根据消防审图意见：7、11、12、15栋（建施图）核心筒前室穿套导致疏散门开启方向与疏散方向不一致，不符合GB 50096-2011第6.2.5条规定。修改如下图：

7、11、12、15栋核心筒标准层平面详图

8、10栋楼梯A-A剖面图
修改前

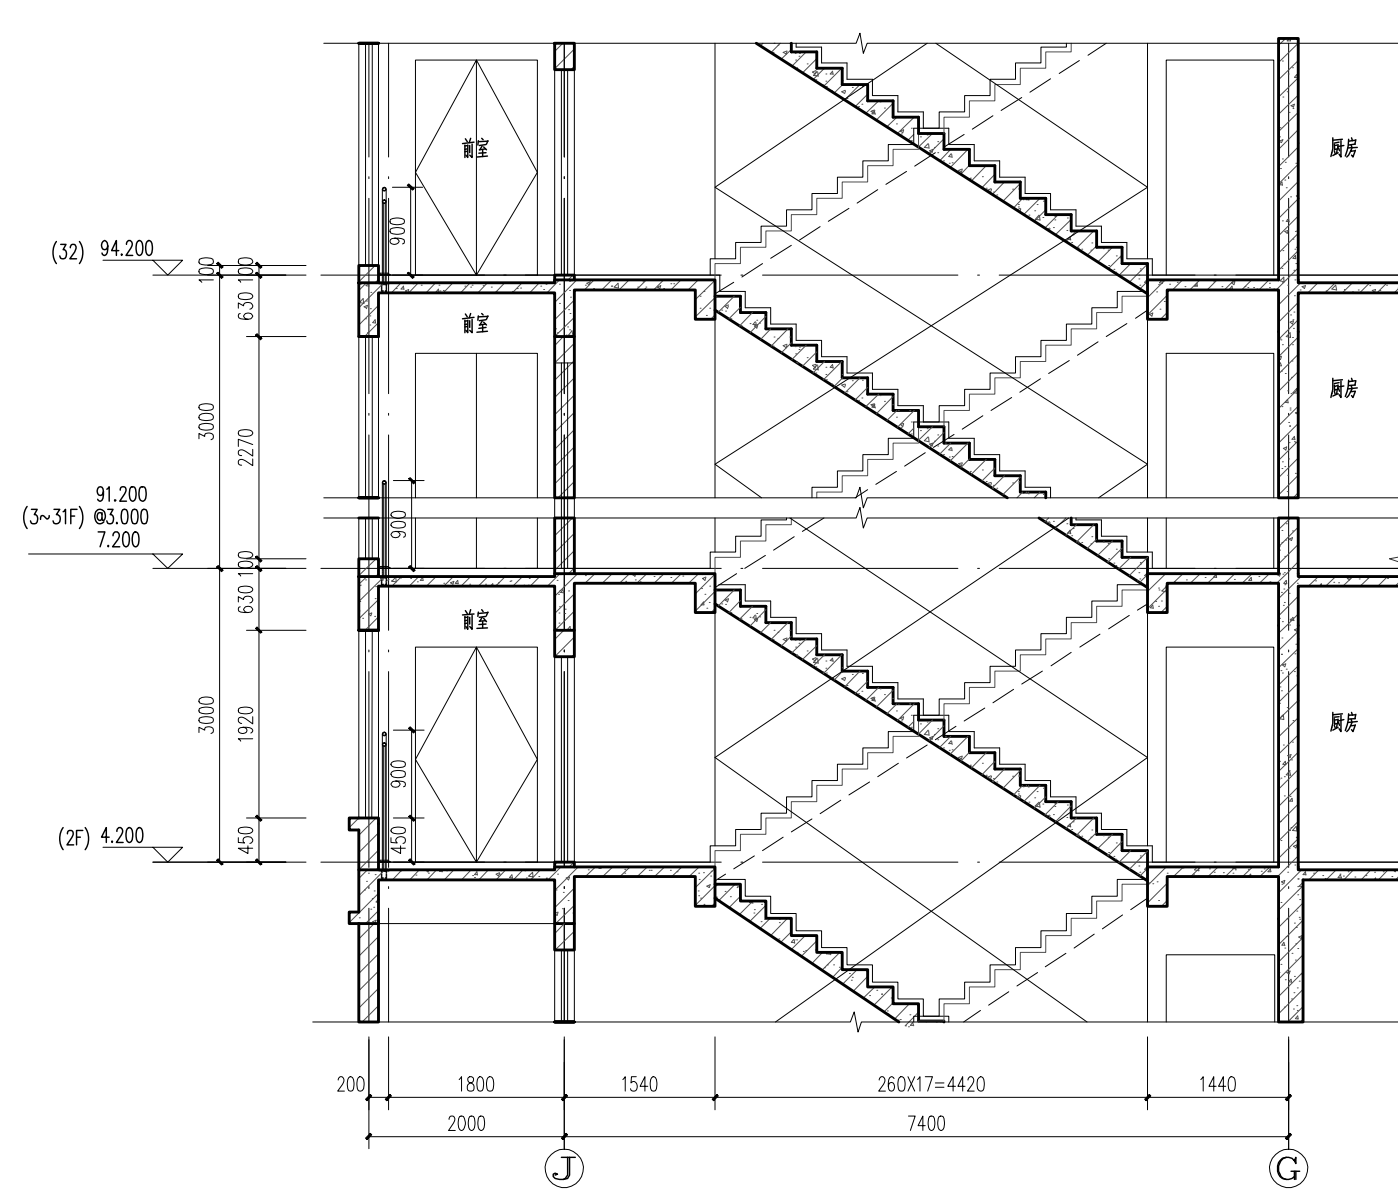
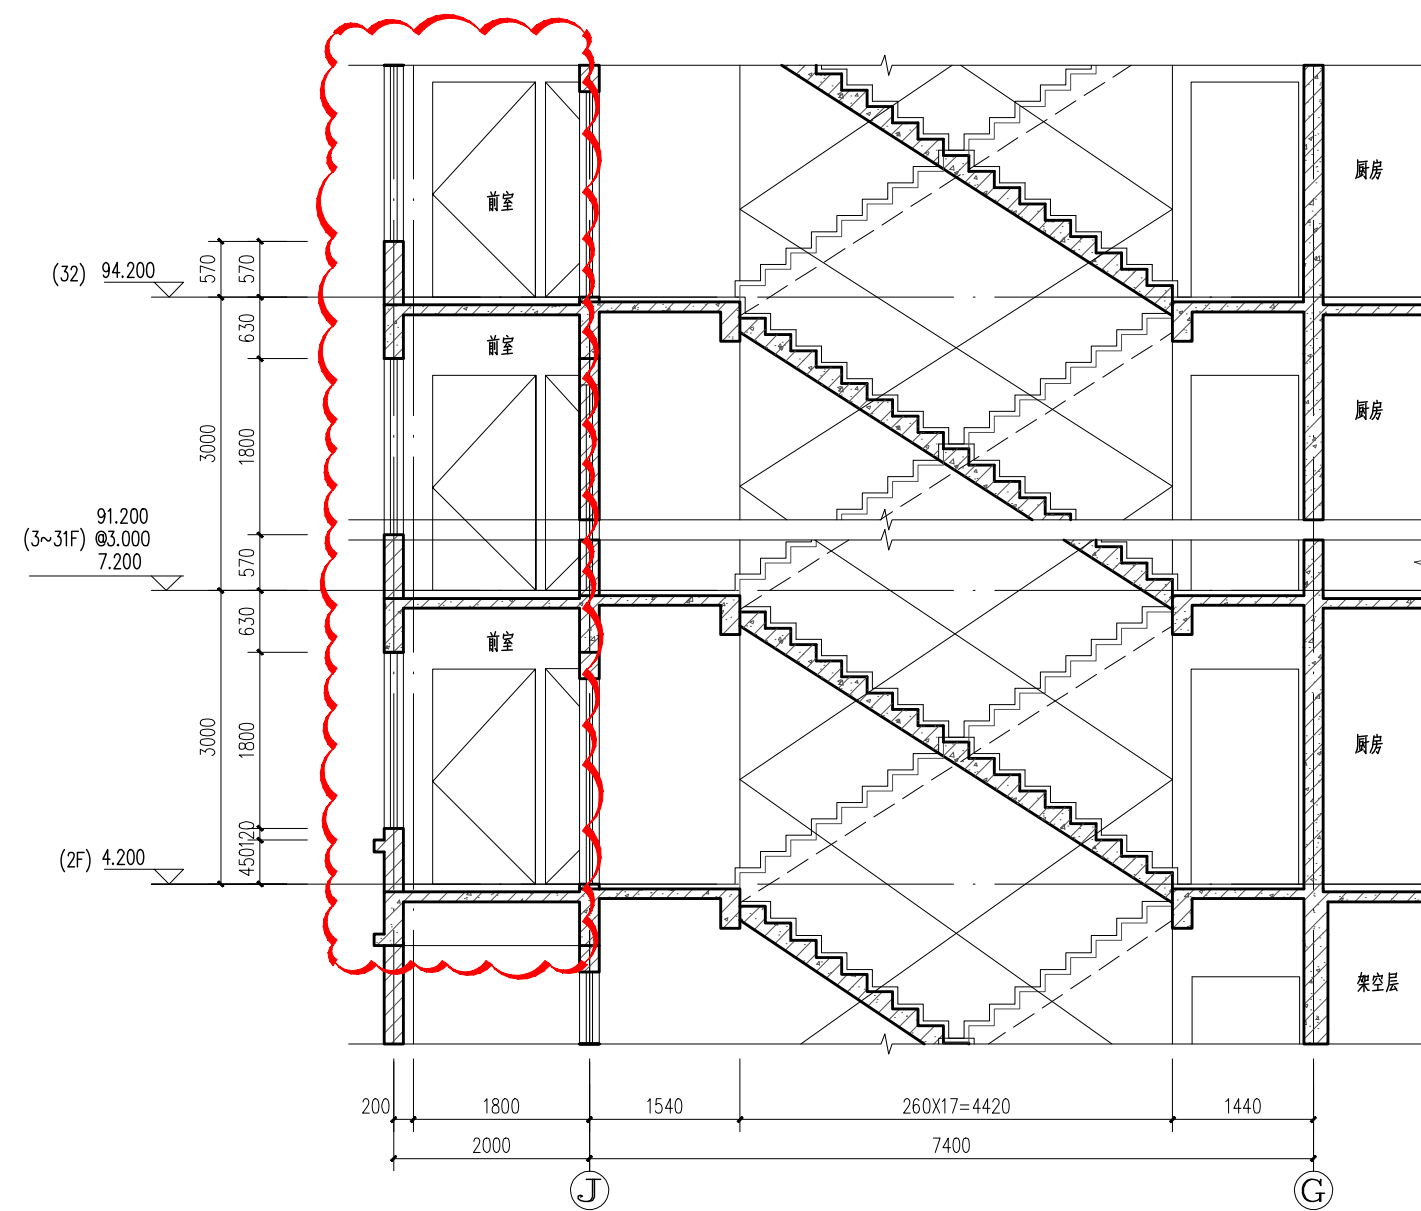
根据消防省图意见：8栋、10栋核心筒的窗的上下层之间的实墙高度小于1.2米，不符合GB 50016-2014（2018年版）第6.2.5条规定。修改如下图：

9栋核心筒标准层平面详图
修改前

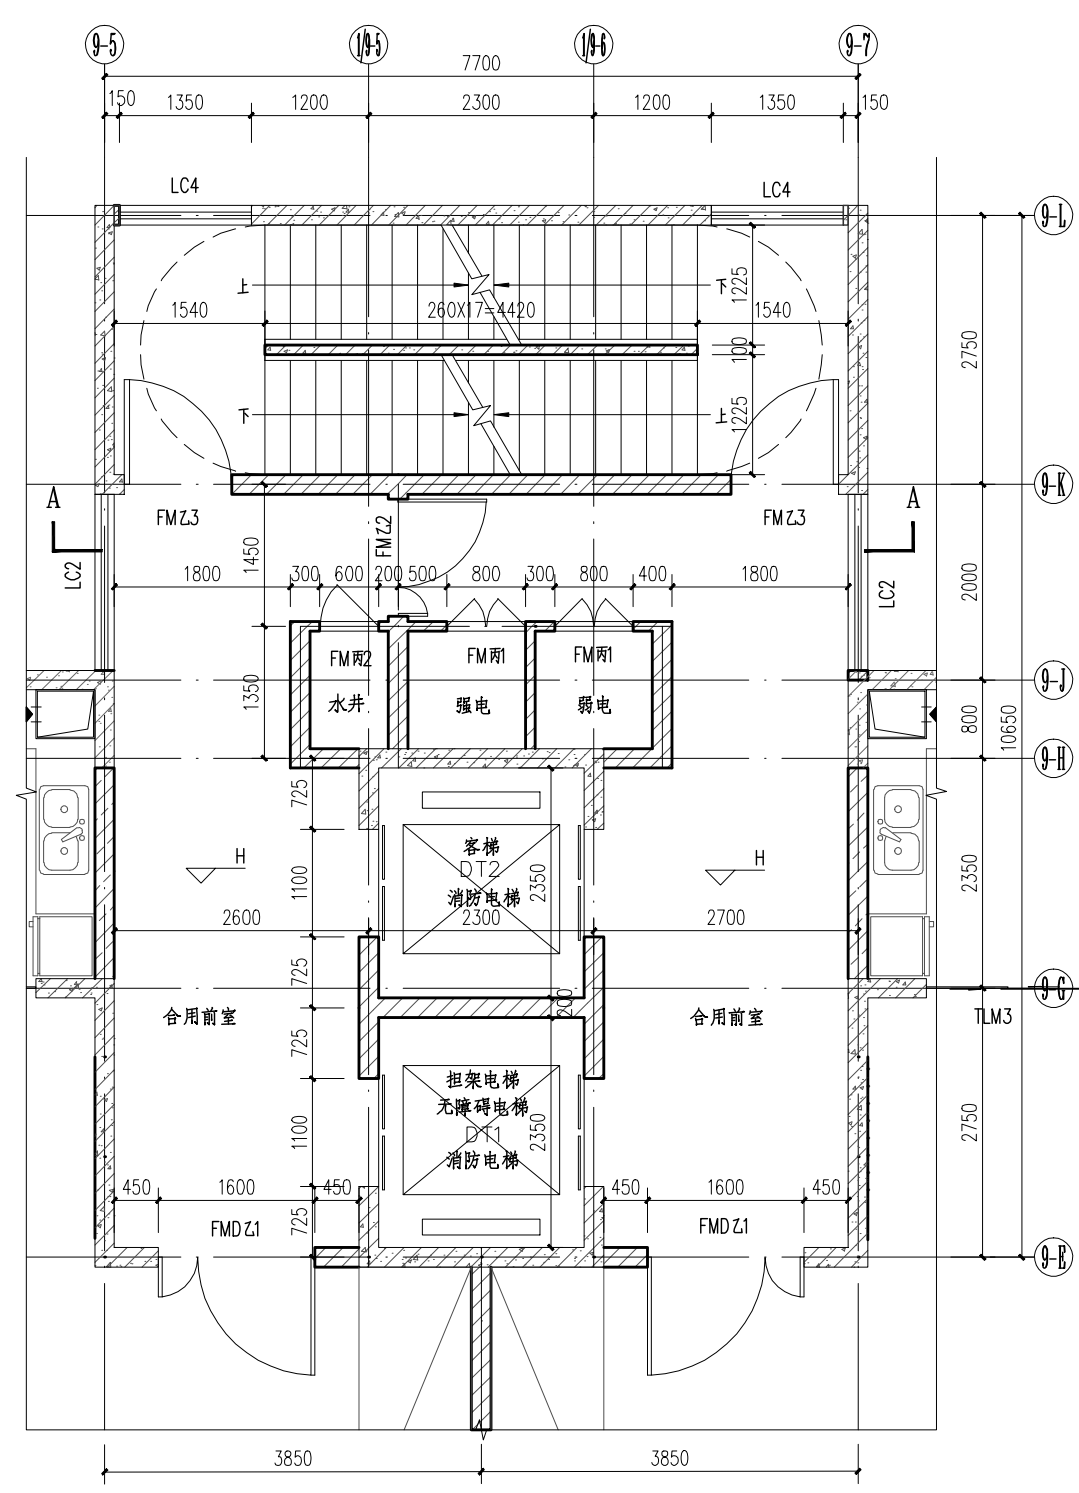
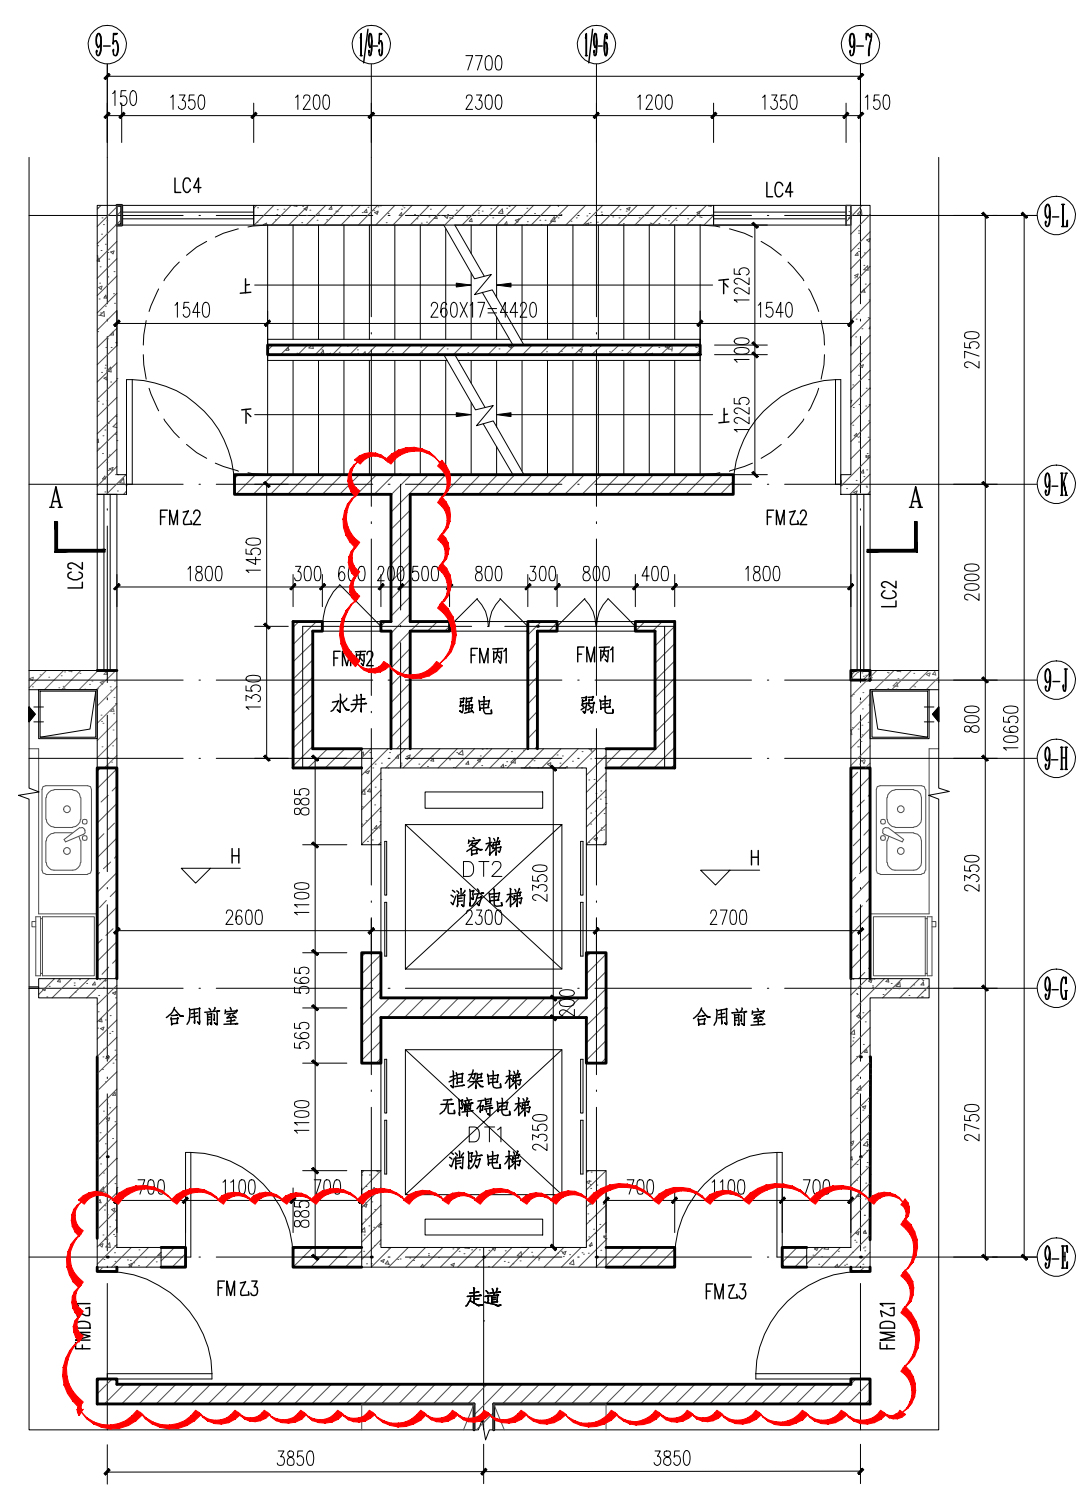
根据消防省图意见：9栋核心筒前室穿套导致疏散门开启方向与疏散方向不一致，不符合GB 50096-2011第6.2.5条规定。修改如下图：

9栋核心筒标准层立面图
修改前

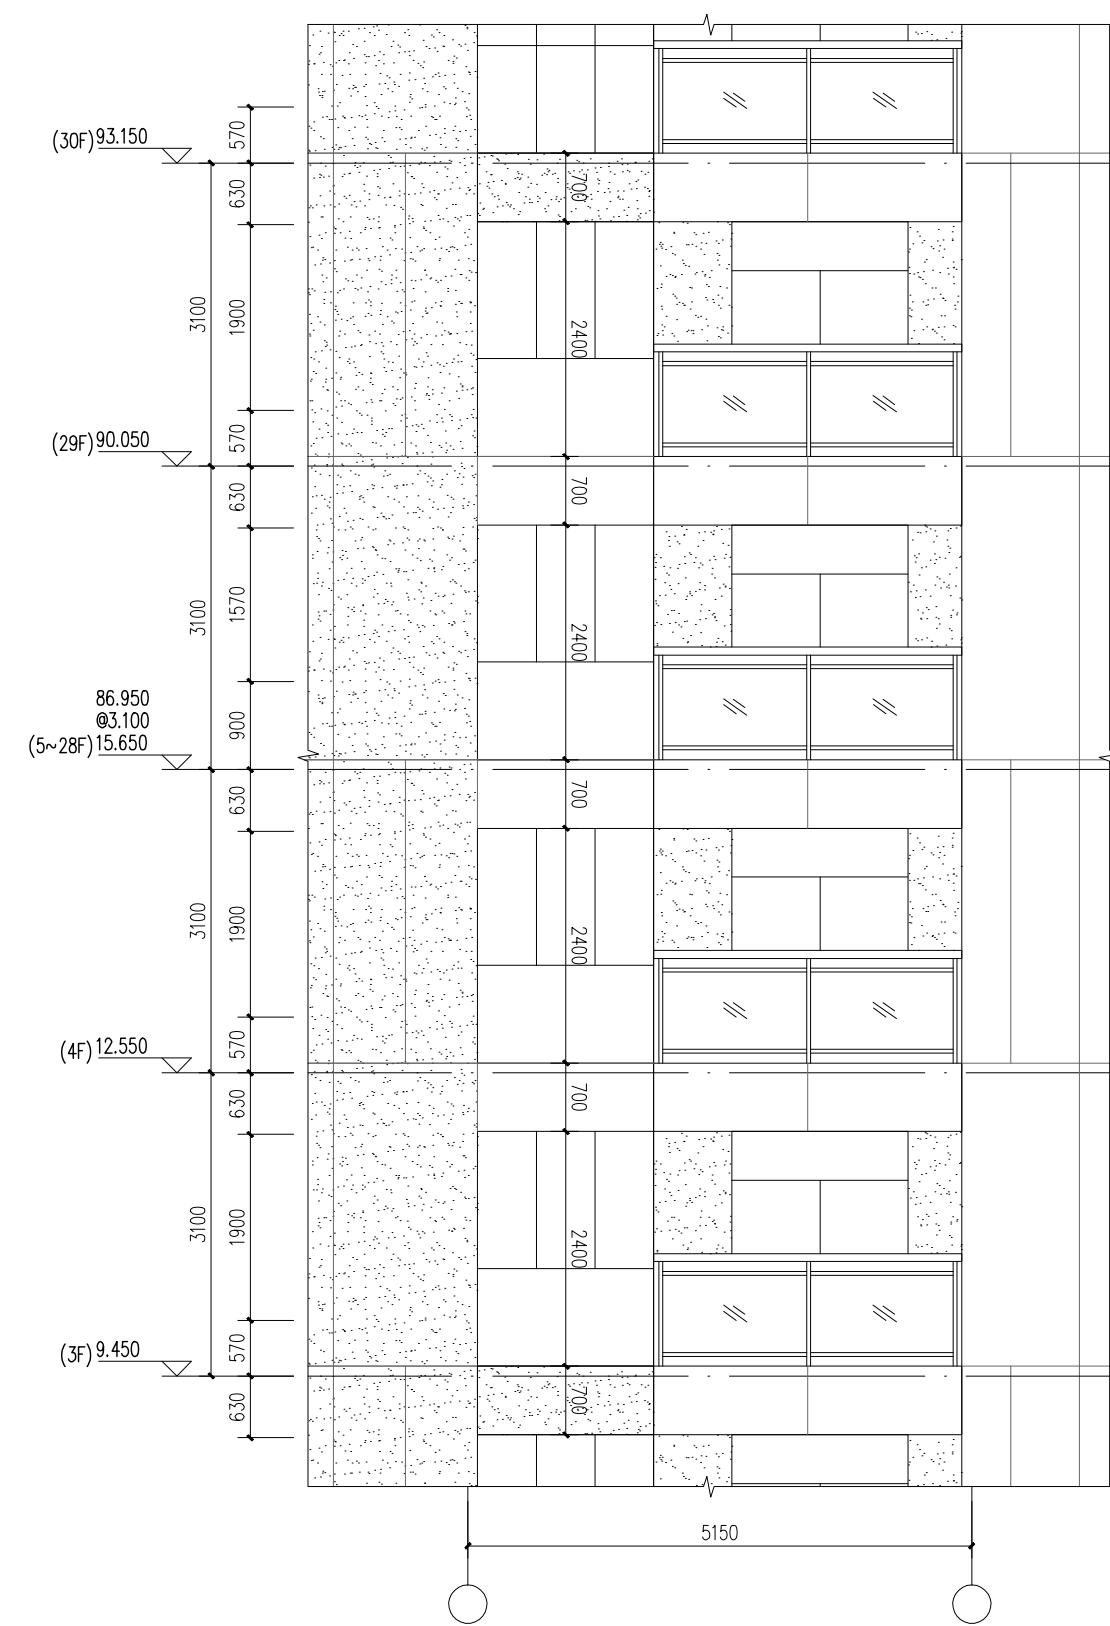
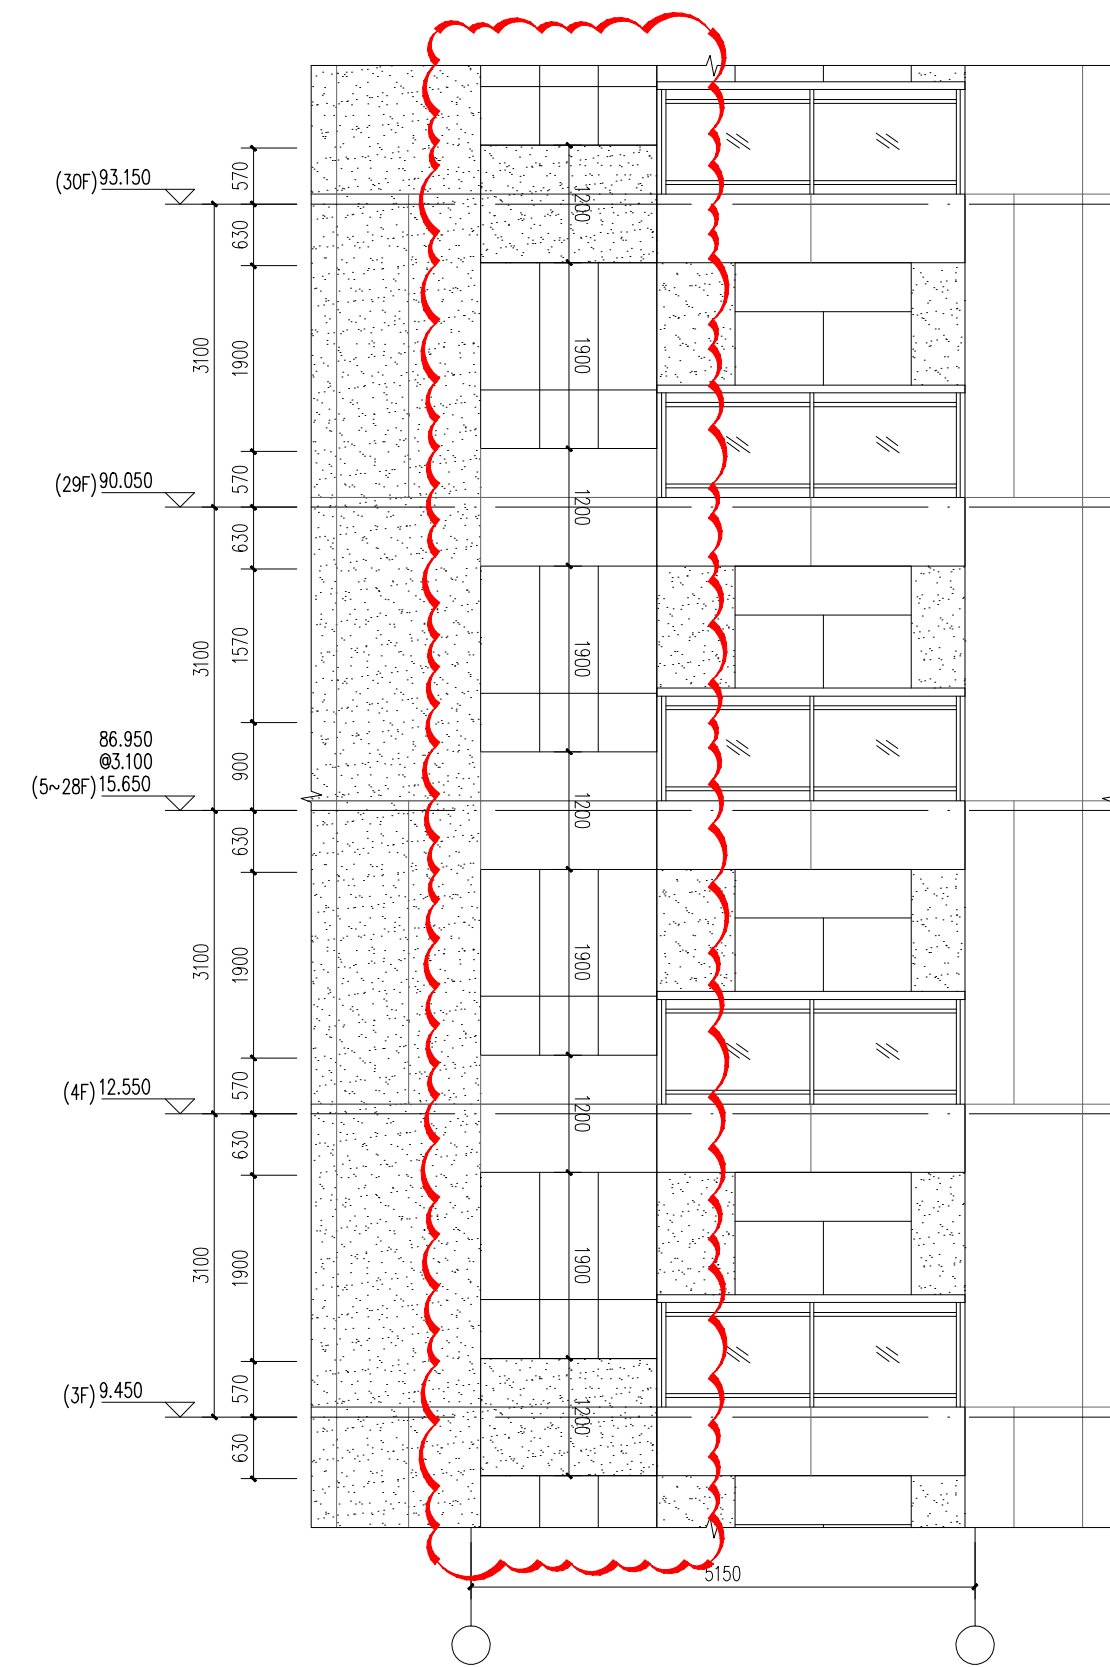
根据消防省图意见：9栋核心筒的窗的上下层之间的实墙高度小于1.2米，不符合GB 50016-2014（2018年版）第6.2.5条规定。修改如下图：
